Anlagenübersicht zum Schaltplan:

BK1-025-090

**Fahrt/Stand mit FR4, 2 Kondensatorlüfter,
2 Verdampferlüfter, mit Heißgasabtauung,
Standkompressor 230V
(Rollkolben, Scroll, Antriebseinheit)**

Änderungsmitteilung:

KÜHL- & KLIMAAANLAGEN D-34607 SCHWALMSTADT	
		SCHALTPLAN	
Gez.	12.03.10	A.Kraft	Typ: FK2500 F/S
Gepf.			Blatt Zeichnungs-Nr.
Nr./Änderungs-Mitteilung	Tag	NAME	FR4,Rollkolben-, Scrollverdichter, AE.
			4/4 K1-025-090

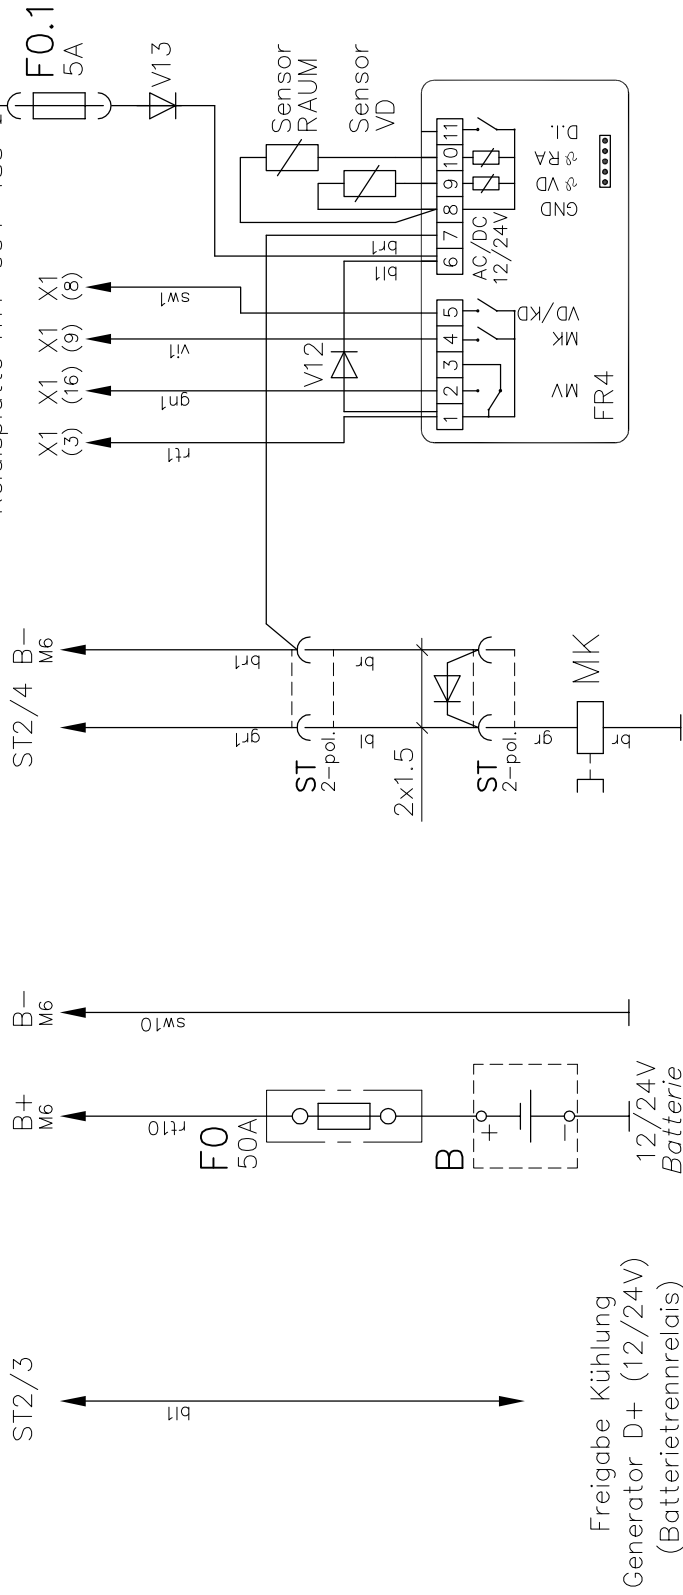
a02: Absicherung F2, F3, F4, F6 geändert.

Sicherungsautomaten durch Schmelzsicherungen ersetzt.

Ⓐ2

U _n	F1	F2	F3	F4	F5	F6	F7
12V	7,5A	15A	15A	15A	25A	15A	7,5A
24V	7,5A	7,5A	7,5A	7,5A	25A	7,5A	7,5A
** 12V	7,5A	25A		15A	25A	15A	7,5A
** 24V	7,5A	15A		7,5A	25A	7,5A	7,5A

Absicherungswerte für F1 bis F7
bei Nennspannung 12/24V
